RÉFÉRENCE: FSA 202418

OBJET: Mise à jour ECM des véhicules ADAS

Gen1.5

TYPE DE FSA: Prochaine visite de service

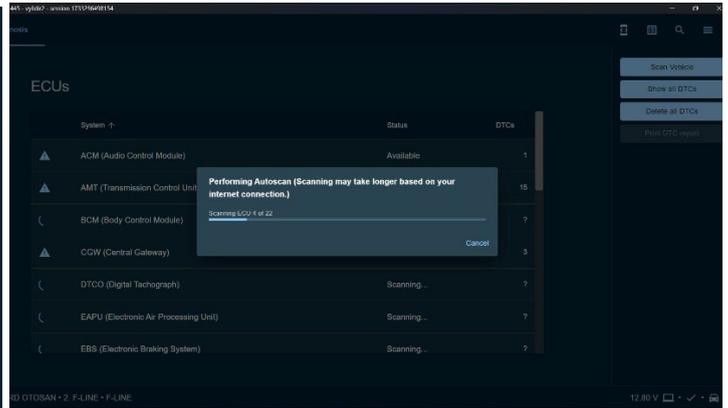
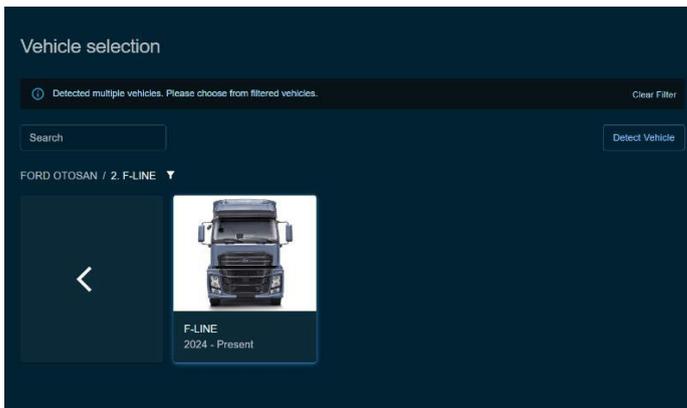
- Dans les véhicules de construction avec ADAS Gen1.5, si le niveau d'étalonnage de l'ECU est antérieur à R19
- Augmentation de la limite de vitesse de l'EcoRoll de 85 km/h à 90 km/h.
- Augmentation du régime de ralenti de 550 à 600 tr/min.
- La fonction de reprise sur le véhicule a été activée et, lorsque le bouton de reprise est enfoncé, le véhicule atteint directement 1200 tr/min. Cette amélioration a été mise en œuvre pour les constructeurs supérieurs
